## Høringssvar fra Nørrebro Lokaludvalg vedr. høring om Projektforslag for Helhedsplan for De Gamles By

Sagsnr.  
2014-0196512

Dokumentnr.  
2014-0196512-1

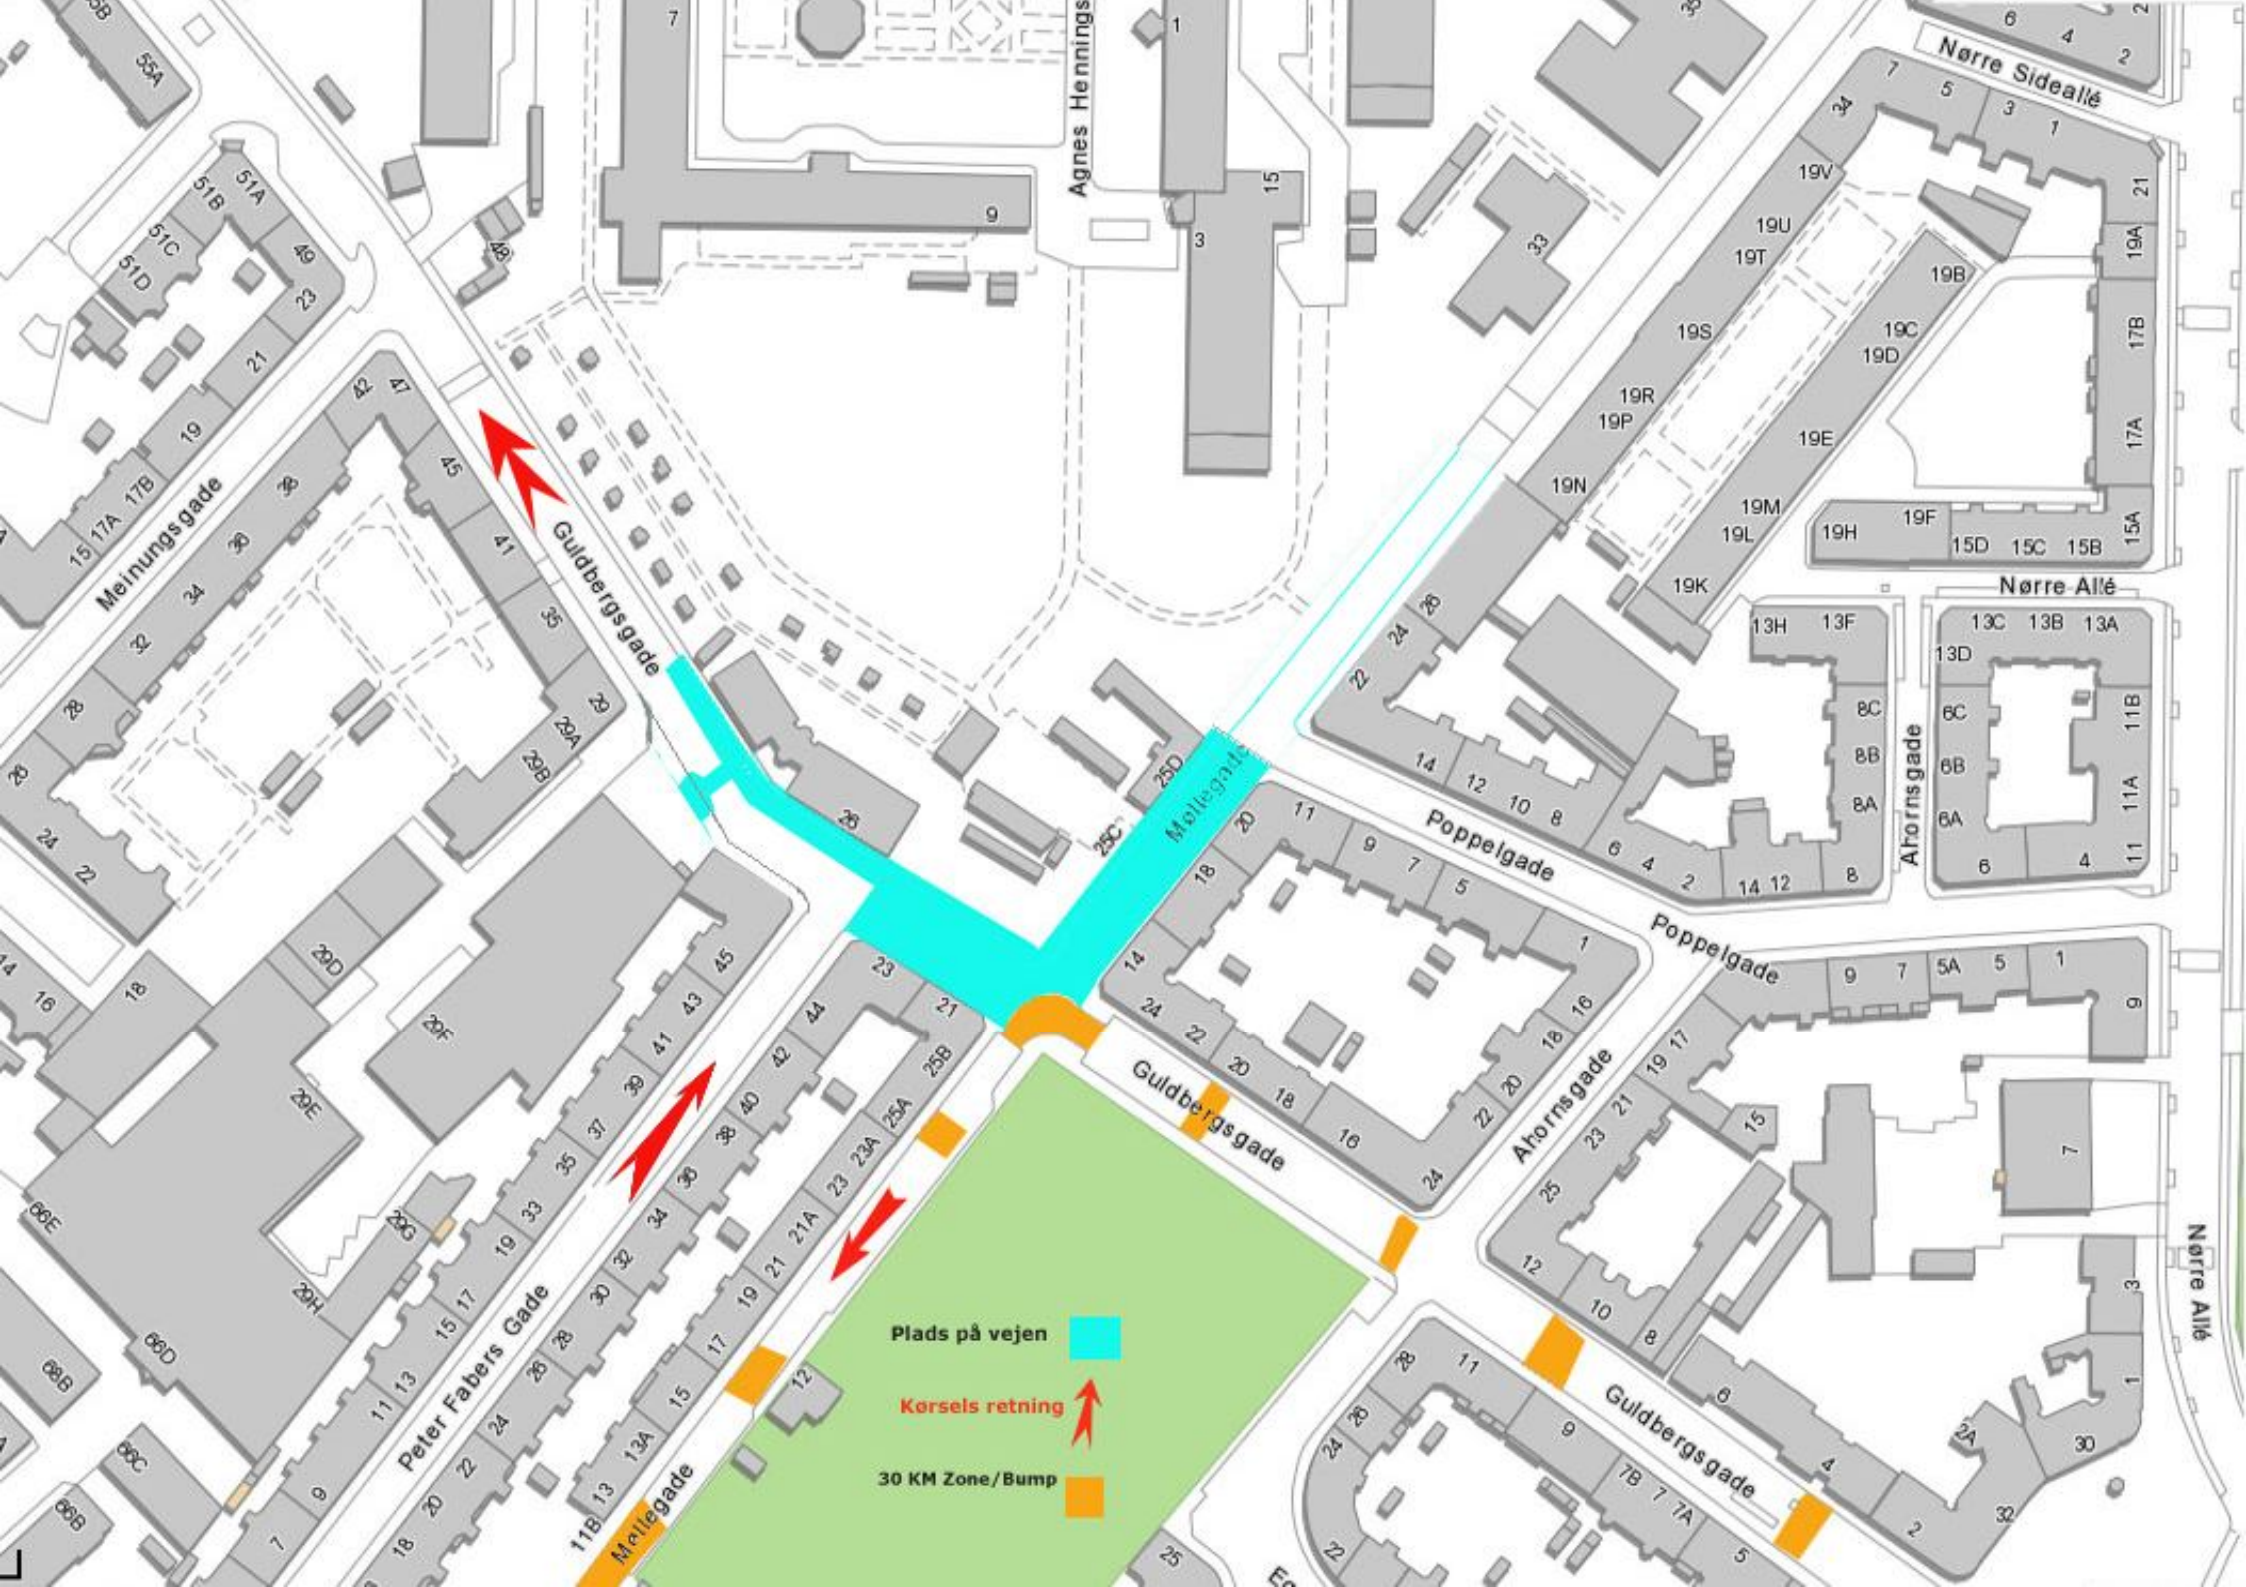
Nørrebro Lokaludvalg fastholder, at udvalgets forslag (fra 2013) om at lukke for biltrafik fra Møllegade (Nord) mod Guldbergsgade fortsat ville være den bedste løsning på trafikproblematikken i Guldbergsgade-kvarteret (se det vedhæftede kort), som fortsat synes kaotisk for kvarterets beboere, ung som gammel, fodgænger, rollator-kører og cyklist. Den løsning ville samtidig spare de penge, der nu tænkes anvendt til trafik-initiativerne i Helhedsplanen (modstrømscykelsti m.v.), samt give mere plads – i form af det eksisterende vejareal – til en udvidet hjørneplads til glæde og gavn for alle aldersgrupper.
